OBJET : REMPLACEMENT FUSIBLE SUR MODULE DE PUISSANCE / REPLACEMENT OF THE FUSE ON POWER MODULE

EMETTEUR / EMITTER : SUPPORT TECHNIQUE / TECHNICAL SUPPORT

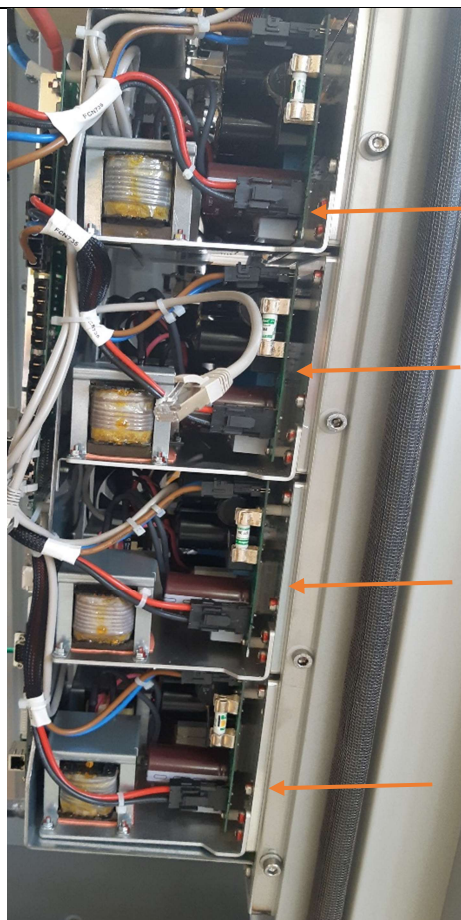
Pour remplacer ou contrôler le fusible FU-2, la dépose du module de puissance est nécessaire.

To replace or check the FU-2 fuse, the removal of the power module is necessary

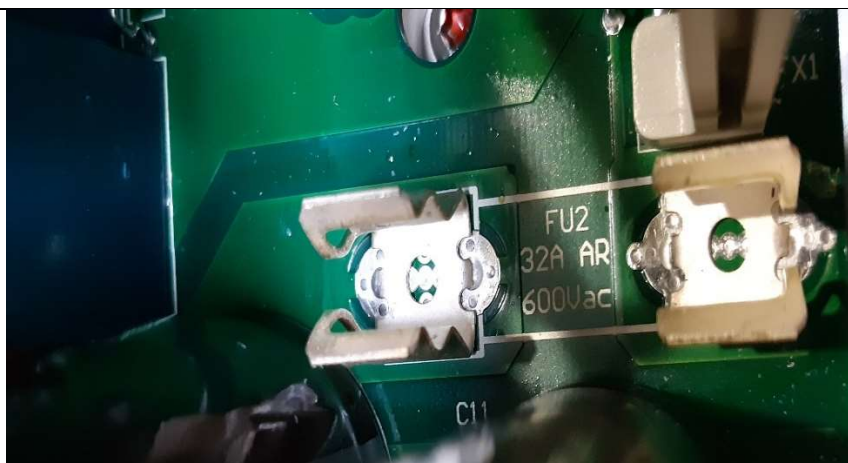
La sérigraphie sur la carte électronique indiquant FU-2, comporte aussi l'inscription 32A mais il faut absolument monter un 40A.

The serigraphy on the electronic board indicating FU-2, also includes the inscription 32A but it is absolutely necessary to put a 40A.

En cas de remplacement d'un module de puissance 12.5KW, monté dans une borne de recharge modèle Pulse 50 ou Pulse 25 UL, il faut vérifier que ce fusible FU-2 soit de 40A (référence LAFON 04-71-02-11).

In case of the replacement of the power module 12.5KW, on a Pulse 50 or Pulse 25 UL charging station, check that this fuse will be a 40A (reference LAFON 04-71-02-11)
